# 川原湯地区打越代替地の安全性について

よしぱか  
湯浅欽史 元・都立大学教授(土質力学)の指導による検討結果

## ハッ場あしたの会

## 打越代替地の盛土造成地を支えるのは法面

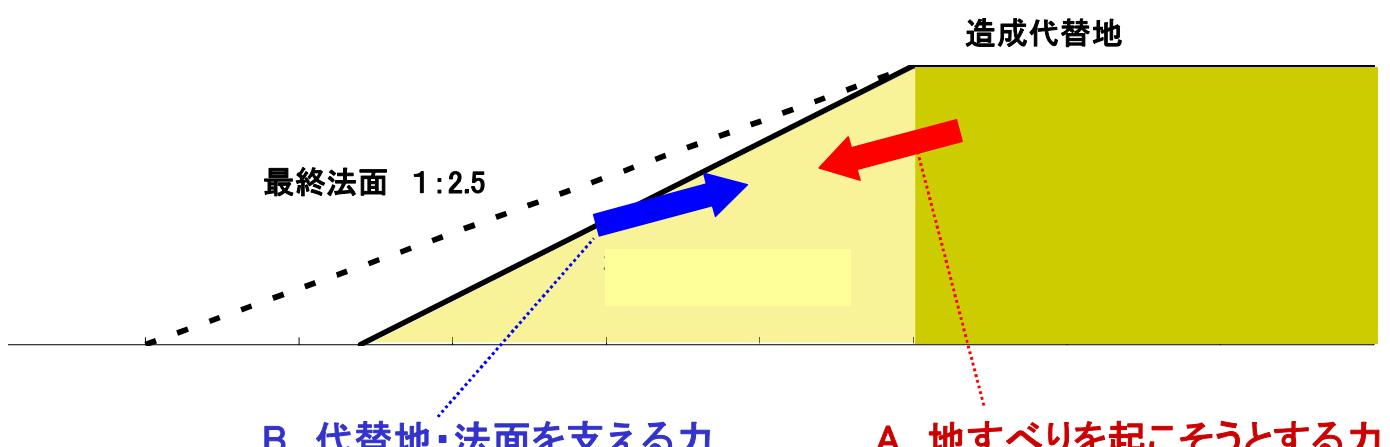
高盛土の打越代替地を支えるのは、斜めの法面である。現在の法面は暫定法面であって、勾配が1:1.8である。計画ではダム完成までに法面にさらに盛土して勾配1:2.5の最終法面にすることになっている。最終法面は、現国道、現鉄道の川原湯温泉駅まで及ぶものになっている。

## 暫定法面

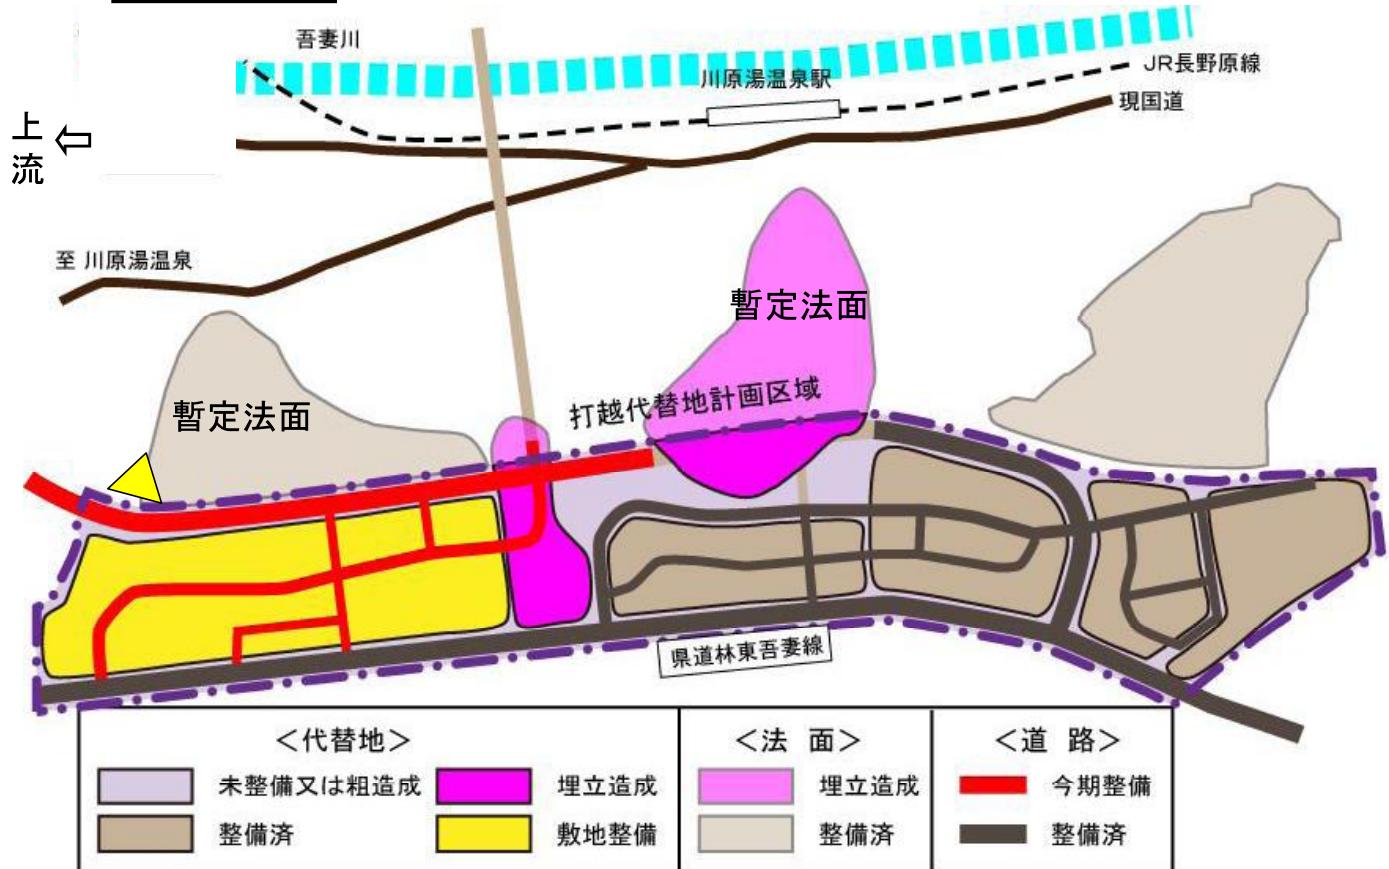
暫定法面 1:1.8	判定結果	最小安全率Fsの計算値
貯水前 (常時)	×	1.22
〃 (地震時)	×	0.87 [注]

## 最終法面(完成法面)

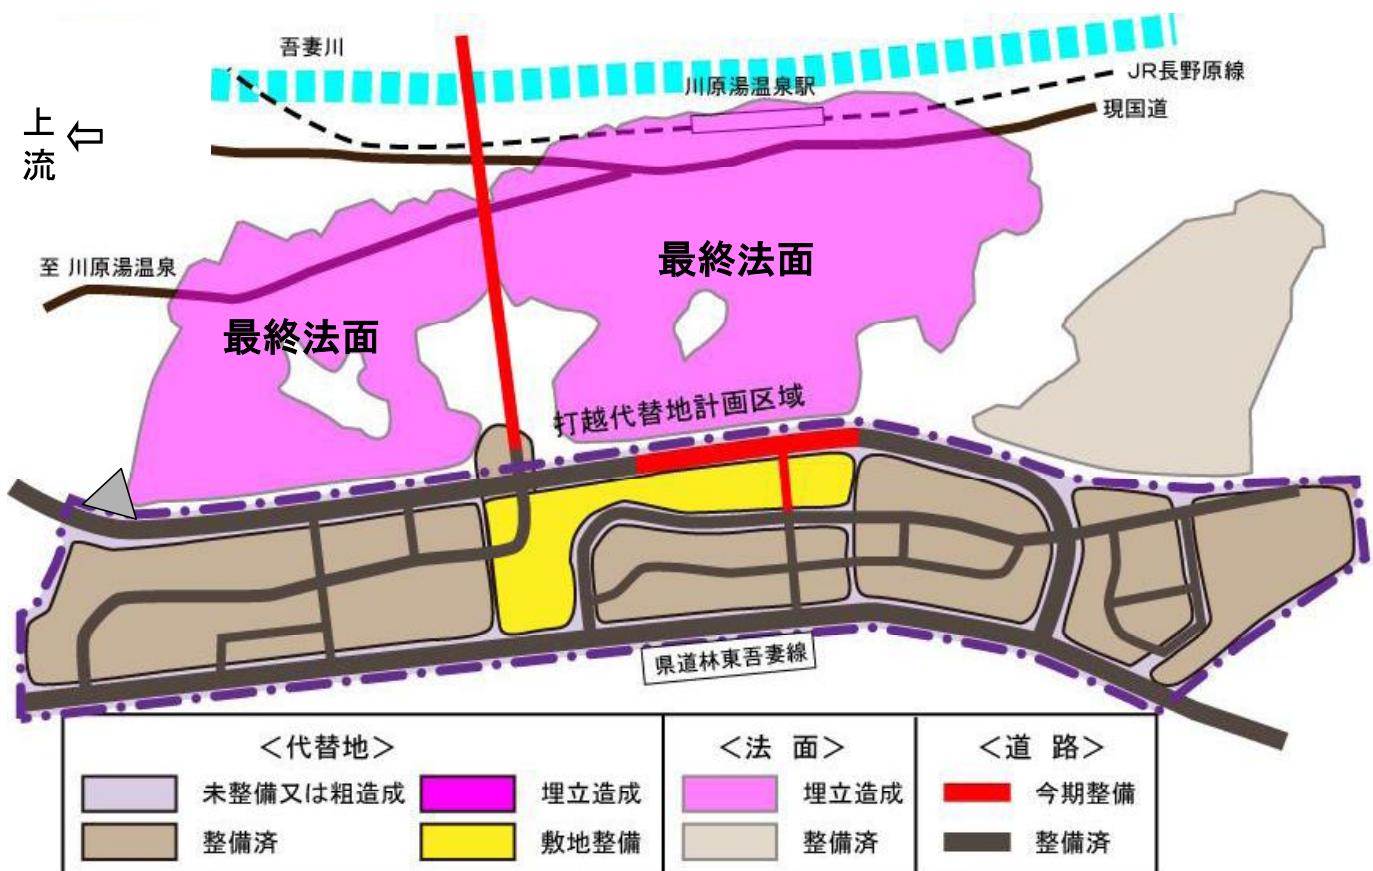
例1 1:2.5の法面勾配の検証であるのに、

より緩い勾配1:2.8で安定計算

(最終法面1:2.5の安全性を検証したことにならない。)

最終法面 1:2.5	判定結果	最小安全率Fsの計算値
貯水前 (常時)	×	1.45
〃 (地震時)	×	0.98 [注]
満水時 (常時)	○	1.79
〃 (地震時)	×	1.07 [注]
水位急降下時(常時)	×	1.16
〃 (地震時)	×	0.93 [注]
